工程指示 / 要求簡箋(E.I.)

工程指示編號：EI/1580/20

工程名稱：觀塘裕民坊

工程項目：幕牆 趟門玉防水用單面貼做法

(ELEVATION)

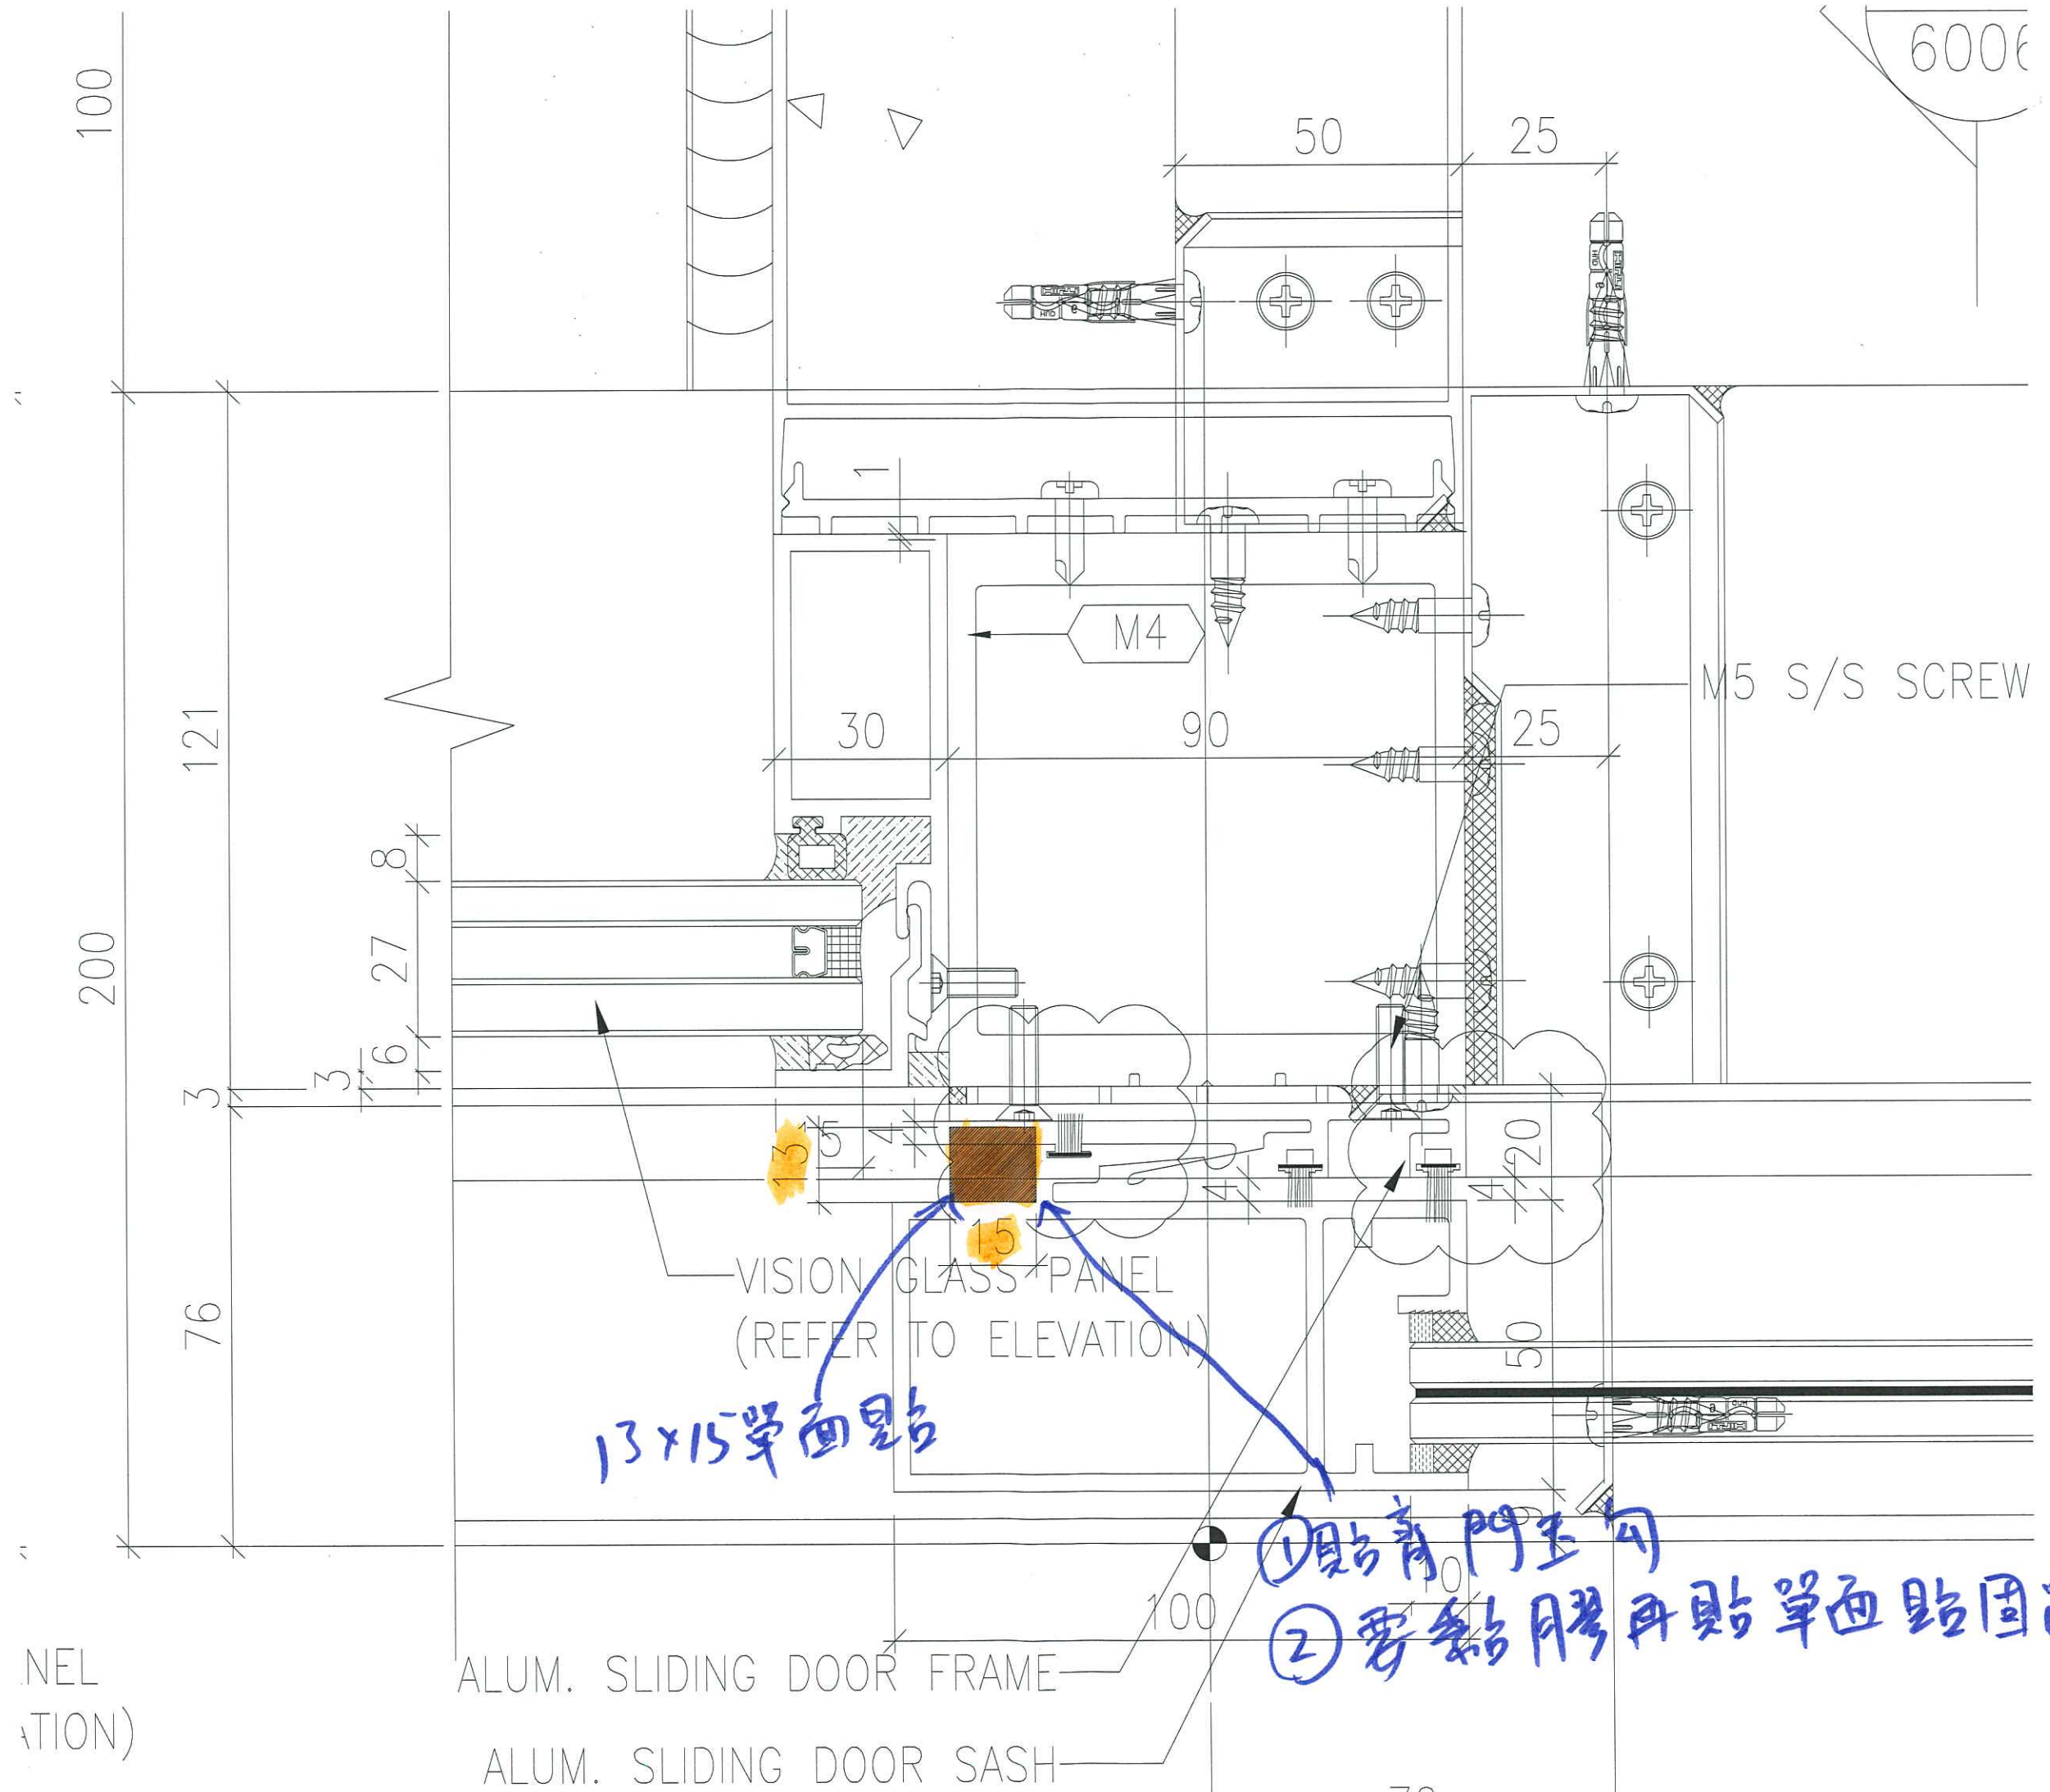
請留意趟門玉增加的單面貼做法(13x15 單面貼)

1) 貼齊門玉勾位

2) 要黏膠再貼單面貼固定

13x15單面點

- ①貼青門玉勾
- ②零黏膠再貼單面點固定

所有未出貨趟門玉按此修改，廠已包裝不拆在現場改
